IMPIANTO EOLICO
"San Potito"

PROGETTO DEFINITIVO

Cod. Elaborato	INTEGRAZIONI RICHESTE DAL "M.A.T.T.M." AMBIENTE IDRICO
D.11	
SCALA = DATA: Giugno 2019

In data 27/05/2019 il "Ministero dell'Ambiente e della Tutela del Territorio e del Mare" ha inviato alla società Winderg S.r.l richiesta di integrazione relativa al progetto di un impianto eolico denominato "San Potito" ubicato nei Comuni di Ascoli Satriano (FG) e Deliceto (FG).

Figura 113_Scatolare di dim. (3,00 x 1,80) mt. per ampliamento canale esistente idoneo a smaltire la portata con Tr 200 anni

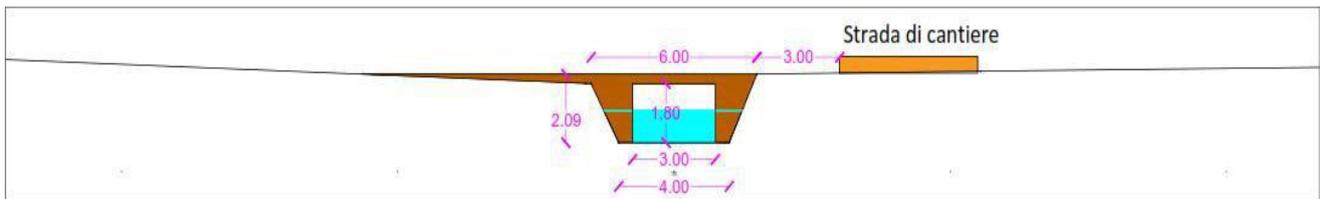
Figura 15_Morfologia canale presente in area parco non in grado di smaltire la portata con Tr 200 anni.

Tale canale sarà opportunamente adeguato e rinforzato.
